敦賀発電所2号炉
ボーリング柱状図の記事欄に係るご指摘への回答
補足説明資料3
シームについて

令和2年5月13日
日本原子力発電株式会社

柱状図における「シーム」の記載とその性状(H19-No.6孔 深度123.94m)

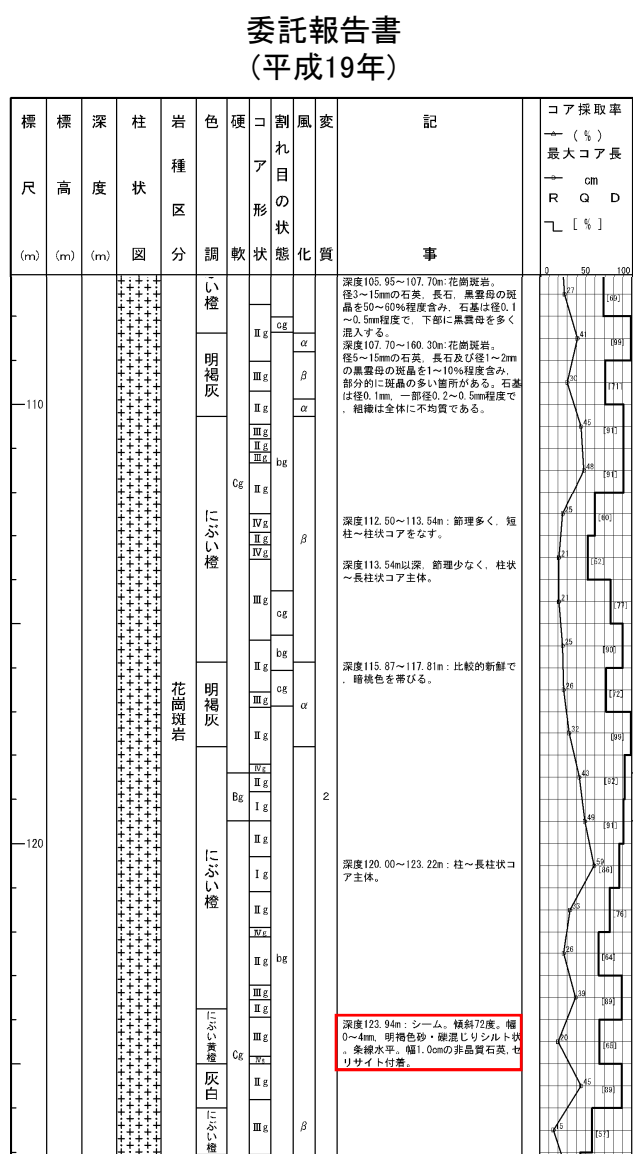
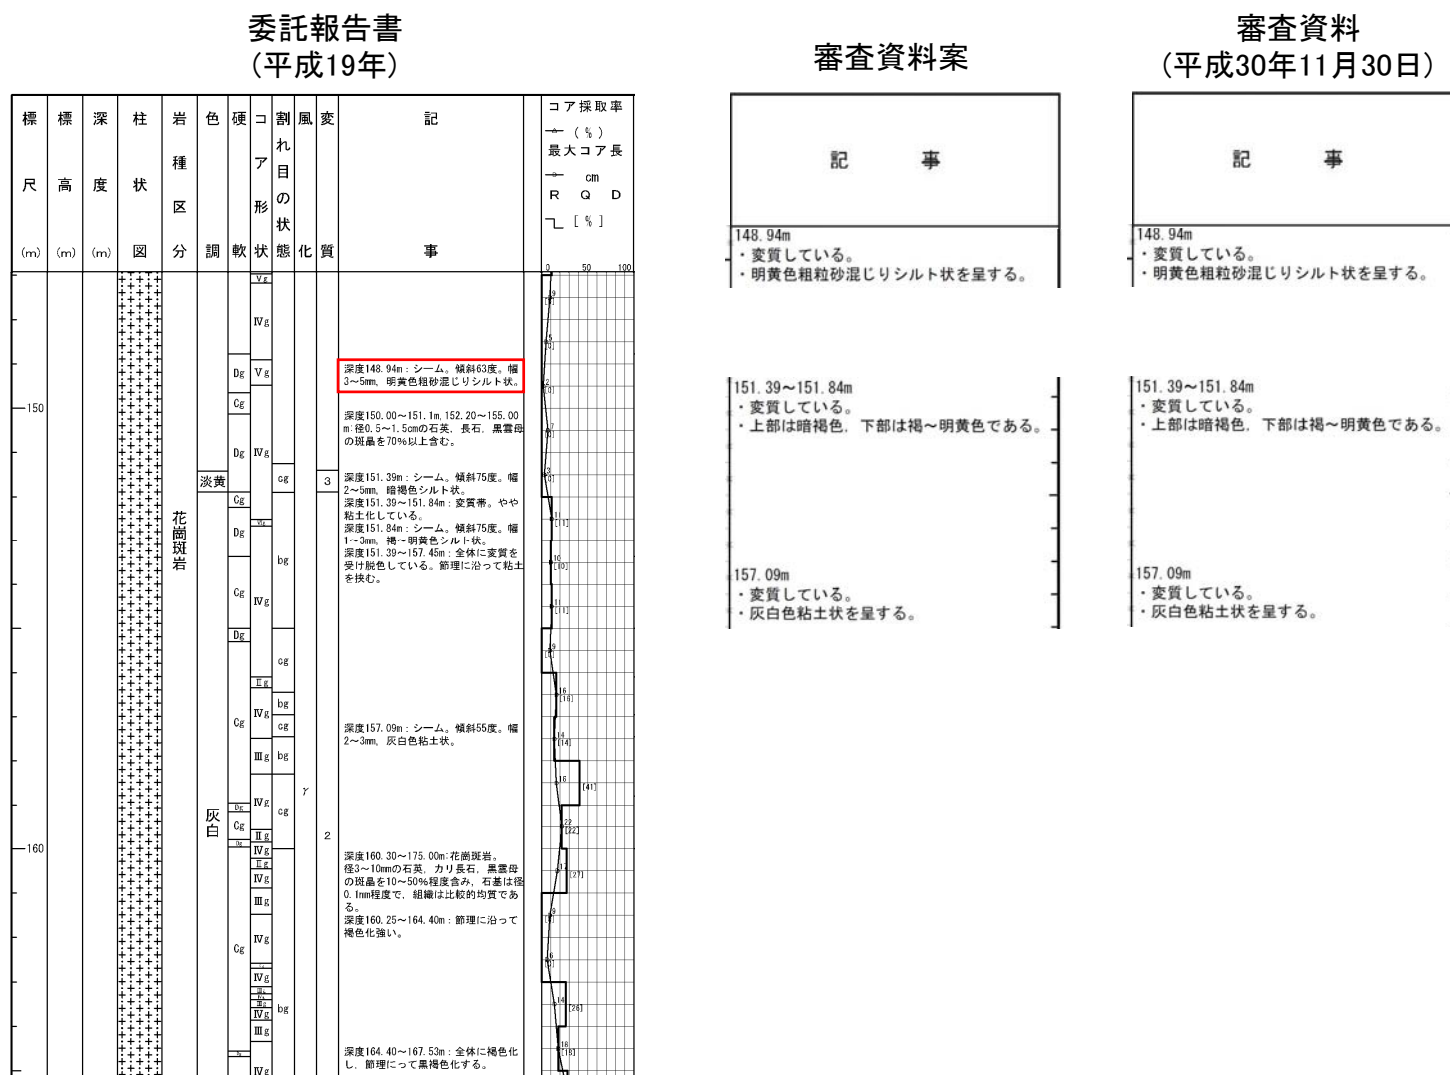
・周囲の岩盤に劣化が認められないことから、破碎部ではないと判断した。

委託報告書 (平成19年)	審査資料案	審査資料 (平成30年11月30日)
深度123.94m: シーム。傾斜72度。幅0~4mm。明褐色砂・礫混じりシルト状。条線水平。幅1.0cmの非晶質石英・セリサイト付着。	123.94m ・変質している。 ・明褐色砂・礫混じりシルト状を呈する。	123.94m ・変質している。 ・明褐色砂・礫混じりシルト状を呈する。

柱状図における「シーム」の記載とその性状 (H19-No.6孔 深度151.84m)

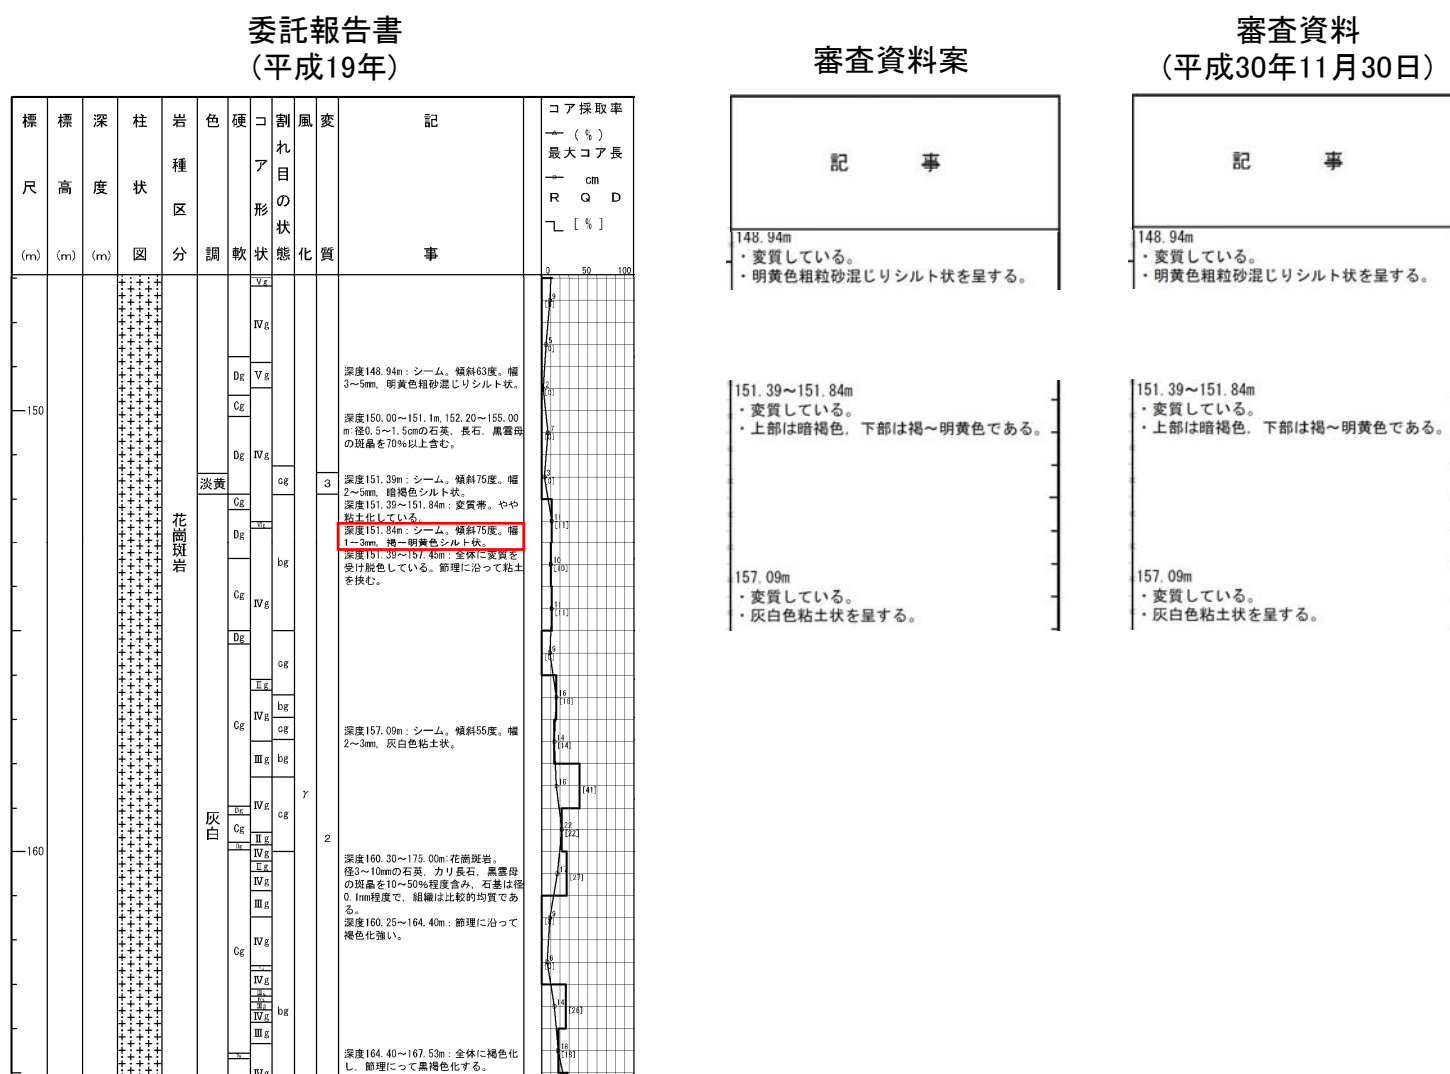
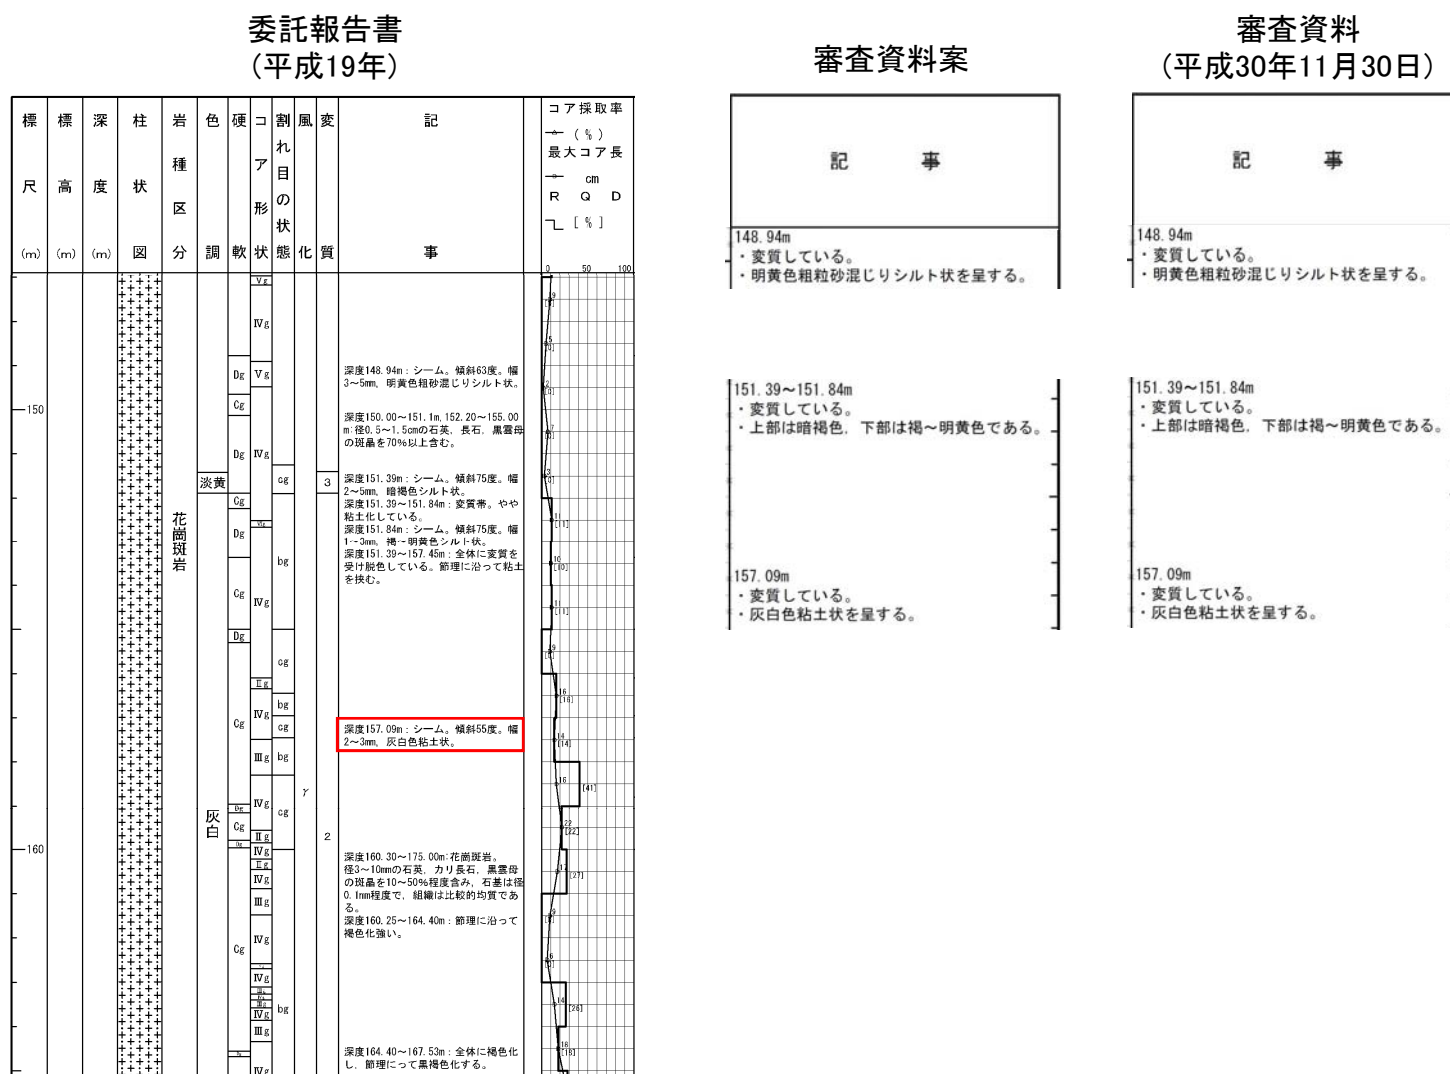
・シルト状を呈するがその分布は殲滅し連続性に乏しいことから、破碎部ではないと判断した。

委託報告書 (平成19年)	審査資料案	審査資料 (平成30年11月30日)
深度151.39m: シーム。傾斜75度。幅2~5mm, 暗褐色シルト状。 深度151.39~151.84m: 変質帯。やや粘土化している。 深度151.84m: シーム。傾斜75度。幅1~3mm, 褐~明黄色シルト状。	151.39~151.84m ・変質している。 ・上部は暗褐色, 下部は褐~明黄色である。	151.39~151.84m ・変質している。 ・上部は暗褐色, 下部は褐~明黄色である。

柱状図における「シーム」の記載とその性状(H19-No.7孔 深度118.30m)

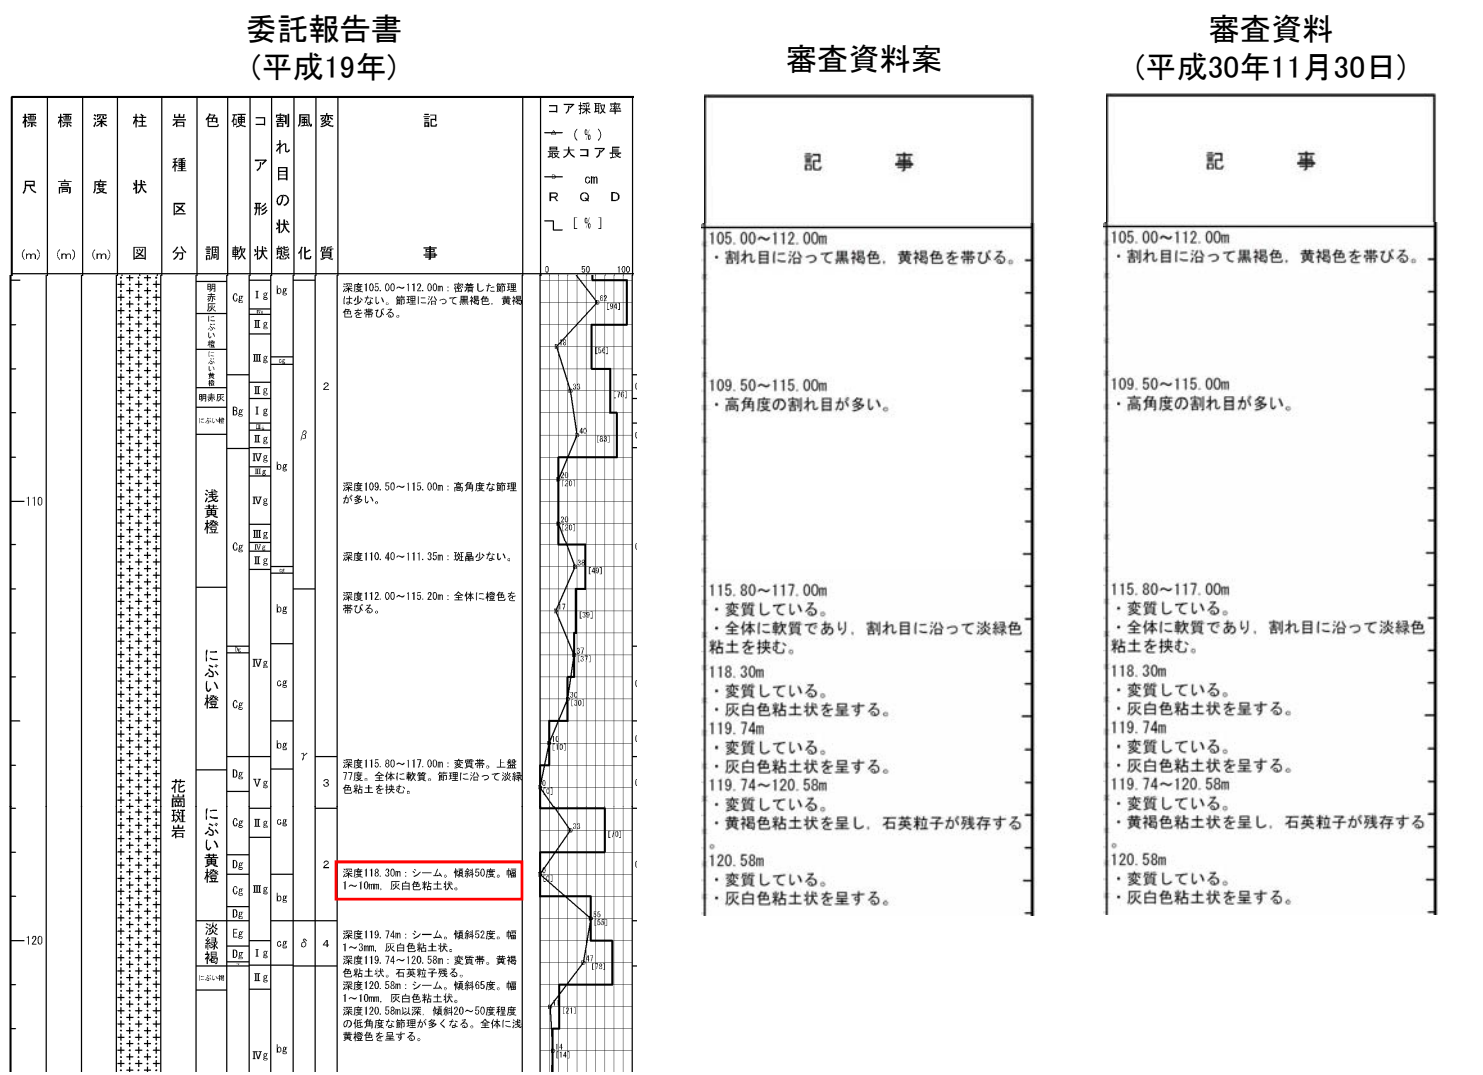
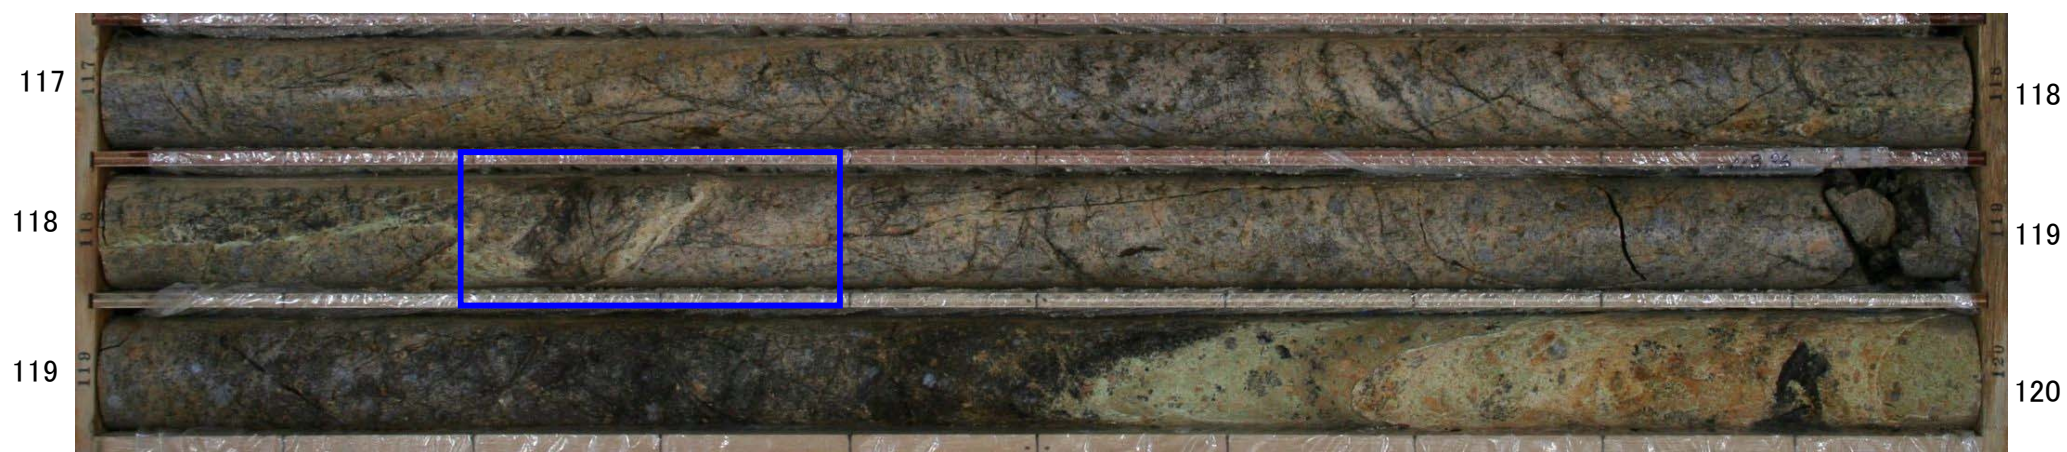
・粘土状を呈するがその分布は膨縮し連続性・直線性に乏しいことから、破碎部ではないと判断した。

委託報告書 (平成19年)	審査資料案	審査資料 (平成30年11月30日)
<p>深度118.30m: シーム。傾斜50度。幅1~10mm。灰白色粘土状。</p>	<p>118.30m ・変質している。 ・灰白色粘土状を呈する。</p>	<p>118.30m ・変質している。 ・灰白色粘土状を呈する。</p>

柱状図における「シーム」の記載とその性状 (H19-No.7孔 深度119.74m)

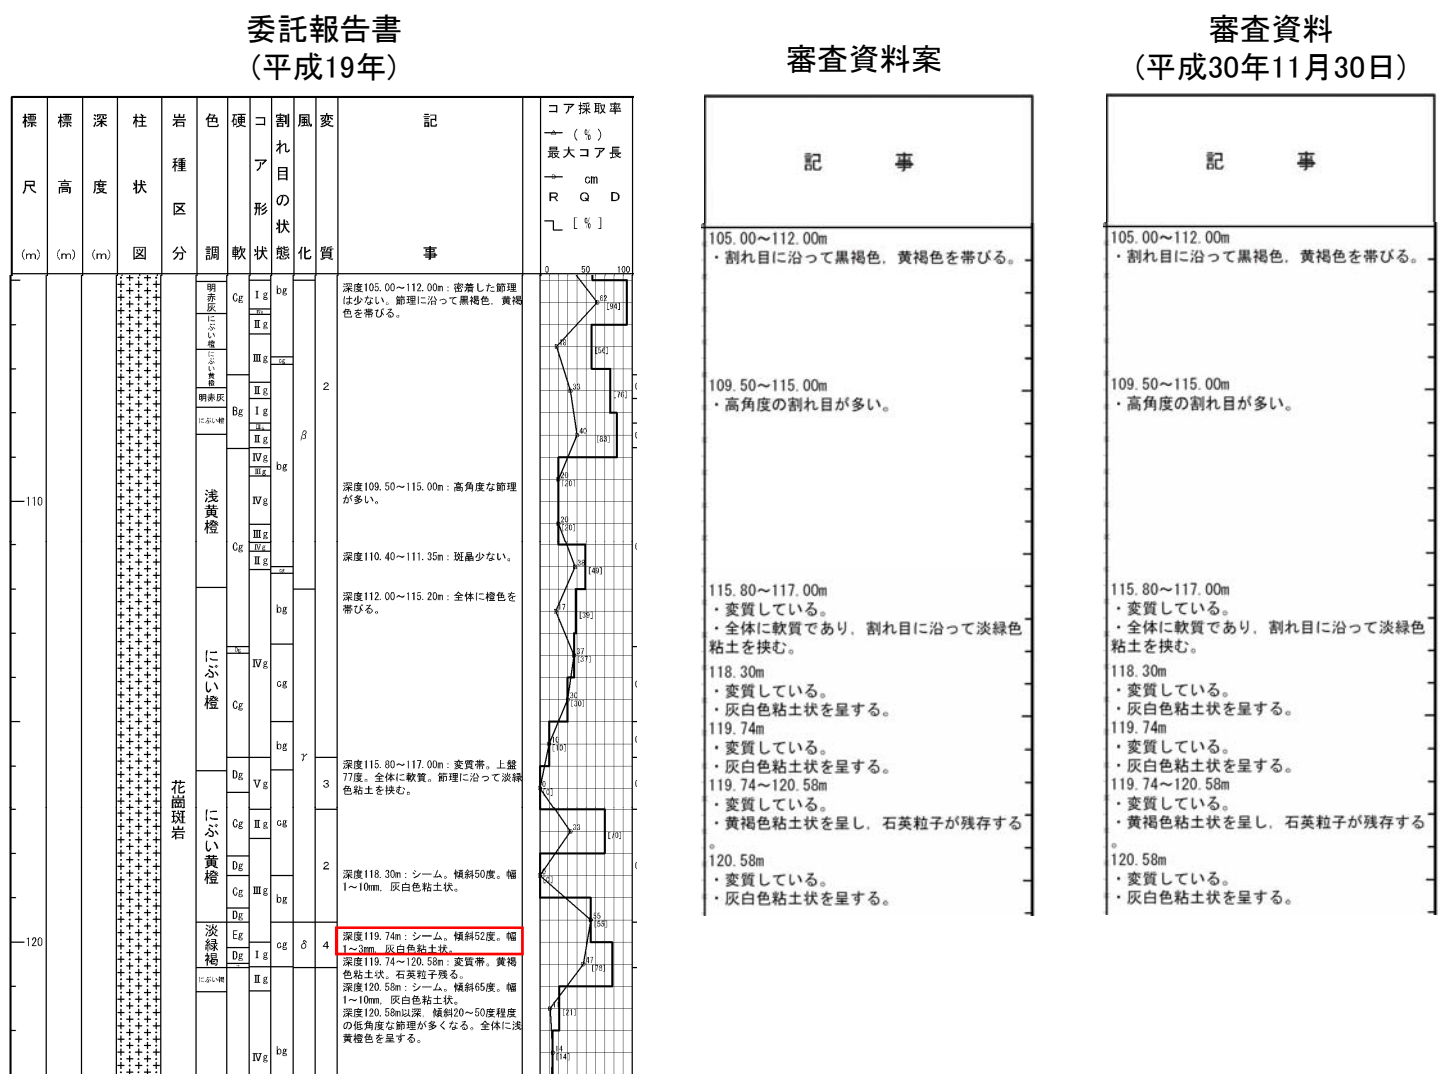
・粘土状を呈するがその分布は殲滅し連続性に乏しいことから、破碎部ではないと判断した。

委託報告書 (平成19年)	審査資料案	審査資料 (平成30年11月30日)
深度119.74m: シーム。傾斜52度。幅1~3mm。灰白色粘土状。	119.74m ・変質している。 ・灰白色粘土状を呈する。	119.74m ・変質している。 ・灰白色粘土状を呈する。

柱状図における「シーム」の記載とその性状 (H19-No.7孔 深度120.58m)

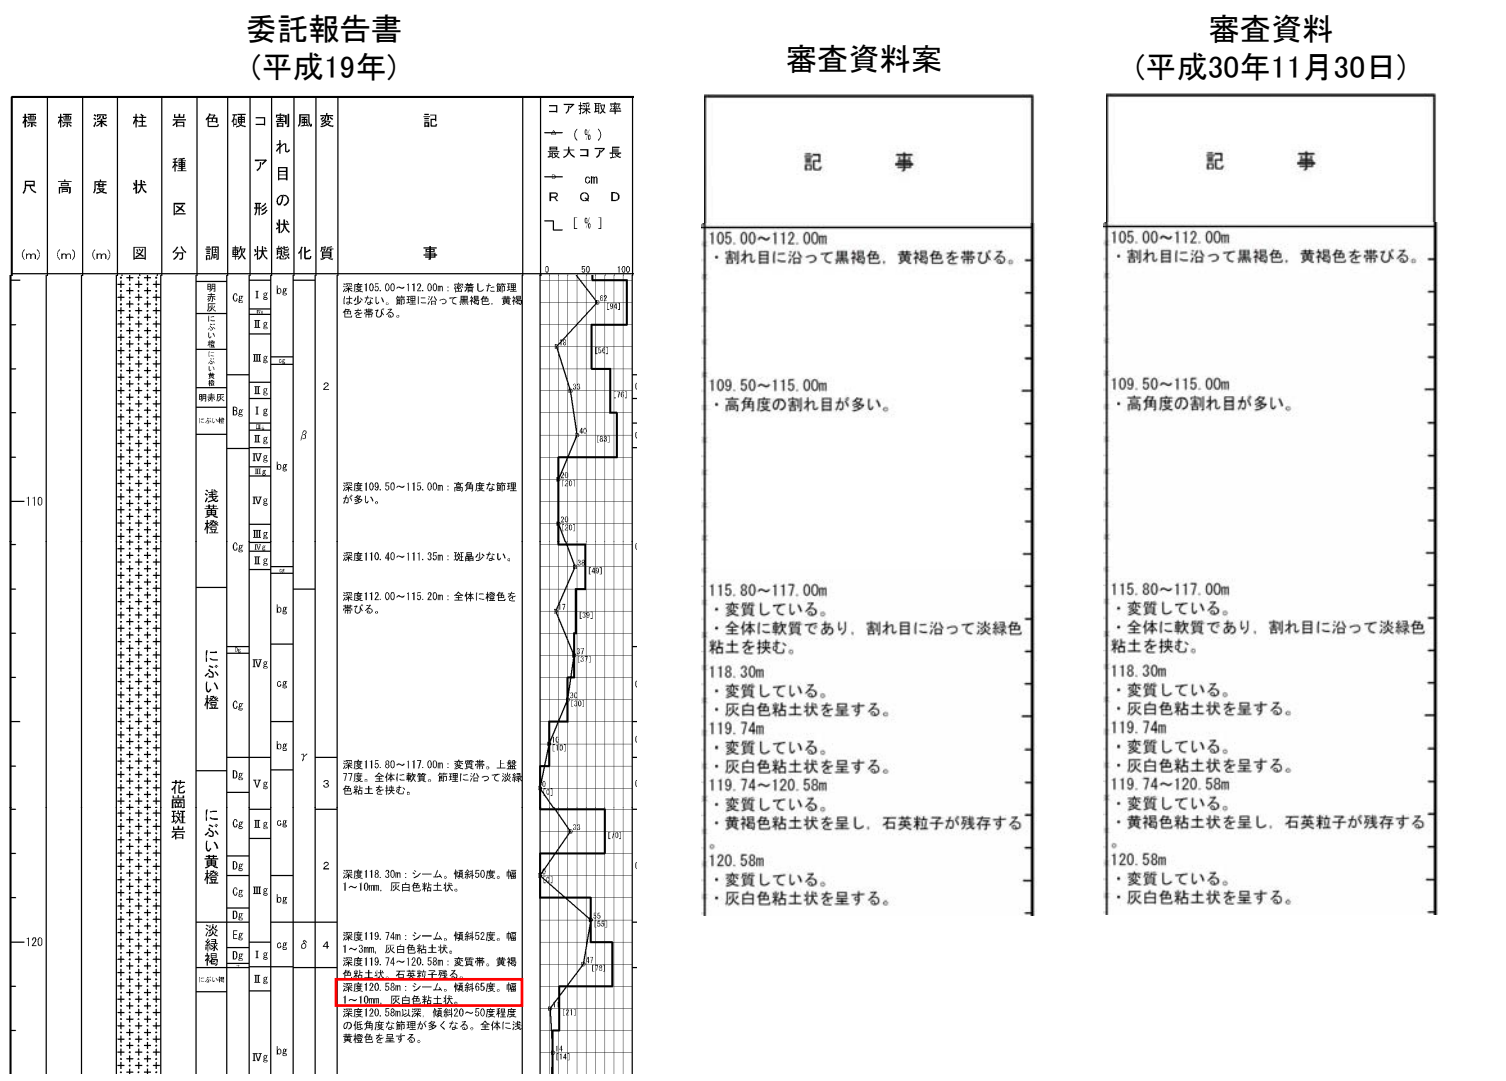
・粘土状部は割れ目に沿って網目状に分布しており、熱水変質作用によるものと考えられる120.49m付近の粘土状部と同様の分布形状を示すことから、破碎部ではないと判断した。

委託報告書 (平成19年)	審査資料案	審査資料 (平成30年11月30日)
深度120.58m: シーム。傾斜65度。幅1~10mm。灰白色粘土状。	120.58m ・変質している。 ・灰白色粘土状を呈する。	120.58m ・変質している。 ・灰白色粘土状を呈する。
